Biuletyn techniczny

HD1200 - HD1200E
HD1400 - HD1400E
HD1000R - HD1000AR

Ładowarka baterii
zestawu radiowego

148

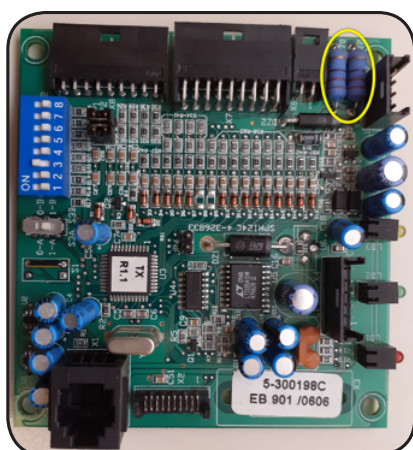
Ta uwaga jest wymagana ze względu na zmianę płytki elektronicznej utworzonej w 2016 roku. Dopasuj odpowiednią ładowarkę na podstawie zainstalowanych nowych rezystorów.

Tę zmianę można szybko rozpoznać w następujący sposób:

Płyta sprzed 2016: wymaga ładowarki baterii o kodzie **4-328832**

Płyta po 2016: wymaga ładowarki baterii o kodzie **4-330050D**

Pragniemy poinformować, że w przypadku konieczności wymiany ładowarki akumulatora zestawu radiowego w w/w maszynach wyprodukowanych przed 2016 r. Wymagany jest kod 4-328832. Numery seryjne maszyn do CLNxxxxxx.

W maszynach wyprodukowanych od 2016 r. Do dnia dzisiejszego (od nr seryjny CMAxxxxxx) kod zamówionej ładowarki to 4-330050D.
